OptiBean Touch Software versions

Date: March 2024 (to the present)

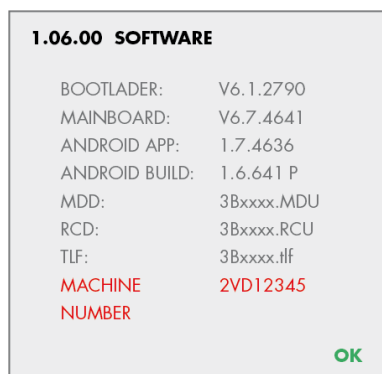
- The machine number can be read out in the **Operator menu**.
Go to the **Operator menu / 1.06 .00 HARDWARE / SOFTWARE / 1.06 .00 SOFTWARE** (see left)
- And when an copy is made from the counter file (.cnt) the machine number is registered above the counter overview.
To copy the counter data go to the **Service menu 2.11 SD/USB Menu / 2.11.01 SAVE DATA / 2.11.01.02 COUNTERS** (see right)

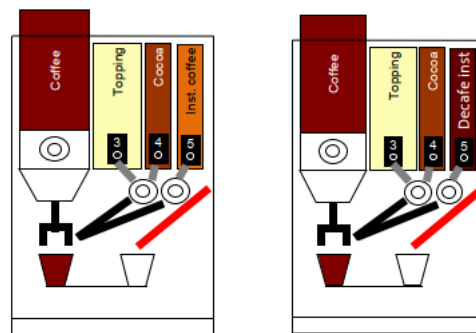
OptiBean 4 Touch models added

Model 3BDA Instant coffee

Model 3BEA instant Decaf coffee

Model 3BDB Instant coffee

Model 3BEB instant Decaf coffee

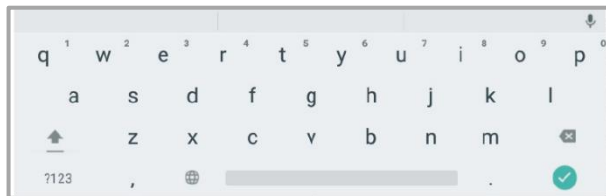
Recepten toegevoegd

- Recept toegevoegd: Heet water + Melk

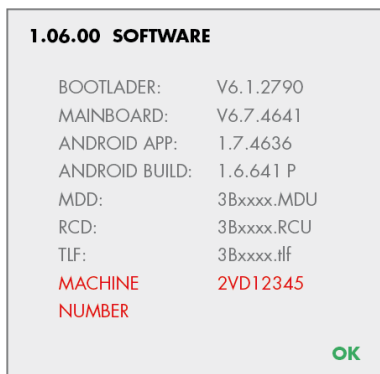
- Het machinenummer kan worden uitgelezen in het Operatormenu. Ga naar het **Operator menu / 1.06 .00 HARDWARE / SOFTWARE / 1.06 .00 SOFTWARE** (zie links).
- Als er een kopie wordt gemaakt van het tellerbestand (.cnt) wordt de machine nummer boven het telleroverzicht vermeldt. Om de tellergegevens te kopiëren, ga naar het **servicemenu 2.11 SD / USB Menu / 2.11.01 OPSLAAN GEGEVENS / 2.11.01.02 TELLERS** (zie rechts).

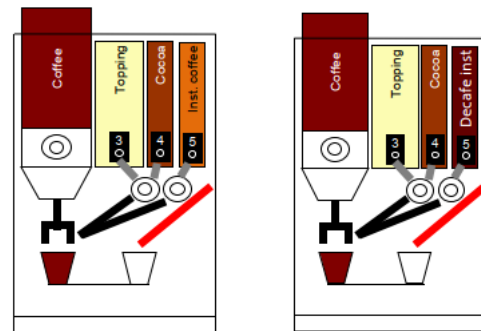
OptiBean 4 Touch modellen toegevoegd

Model 3BDA Instant koffie

Model 3BEA instant Decafe koffie

Model 3BDB Instant koffie

Model 3BEB instant Decafe koffie

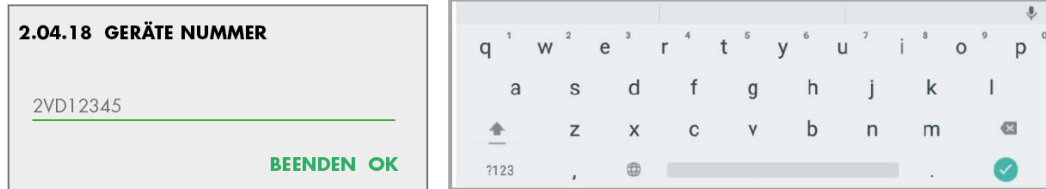
Rezepte hinzugefügt

- Rezept hinzugefügt; Heißes Wasser + Milch

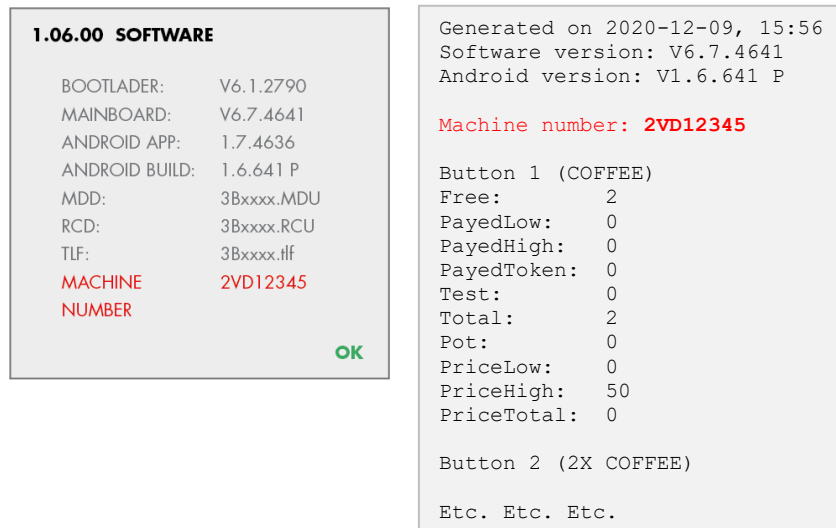
- Die Maschinenummer kann im Operator Menü ausgelesen werden. Gehen Sie zum **Operator Menü / 1.06 .00 HARDWARE / SOFTWARE / 1.06 .00 SOFTWARE** (siehe links)
- Wenn eine Kopie aus der Zählerdatei (.cnt) erstellt wird, wird die Maschinenummer über der Zählerübersicht registriert. Um die Zählerdaten zu kopieren, gehen Sie zum **Servicemenü 2.11 SD / USB-Menü / 2.11.01 DATEN SPEICHERN / 2.11.01.02 ZÄHLER** (siehe rechts)

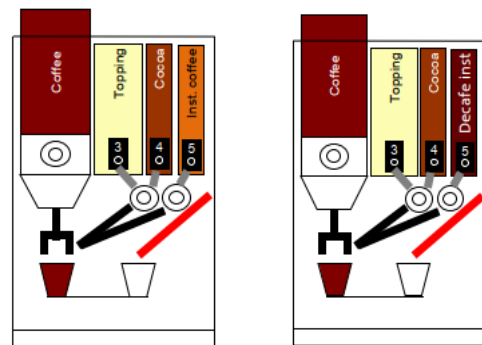
OptiBean 4 Touch Modelle hinzugefügt

Modell 3BDA Instantkaffee

Modell 3BEA Instant Decafe Kaffee

Modell 3BDB Instantkaffee

Modell 3BEB Instant Decafe Kaffee

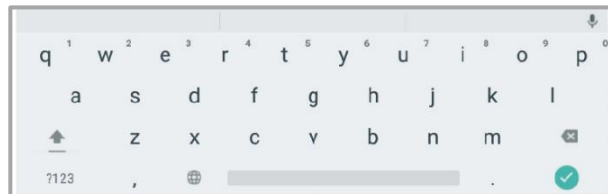
Recette ajoutée

- Recette ajoutée; Eau chaude + lait

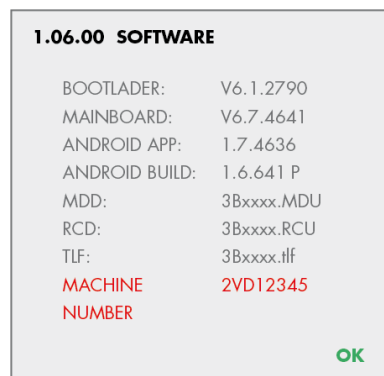
- Le numéro de machine peut être lu dans le menu Opérateur.
Allez dans le **Menu Opérateur / 1.06 .00 HARDWARE / SOFTWARE / 1.06 .00 SOFTWARE** (voir à gauche)

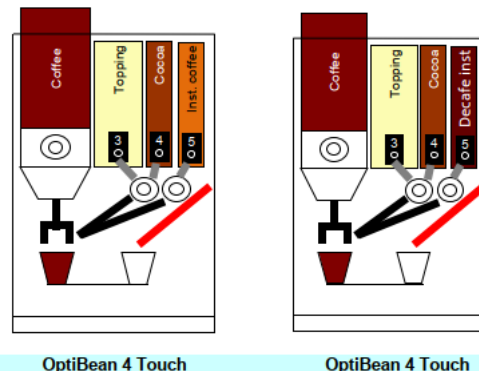
Modèles OptiBean 4 Touch ajoutés

Modèle 3BDA Café instantané

Modèle 3BEA Café décaféiné instantané

Modèle 3BDB Café instantané

Modèle 3BEB Café décaféiné instantané
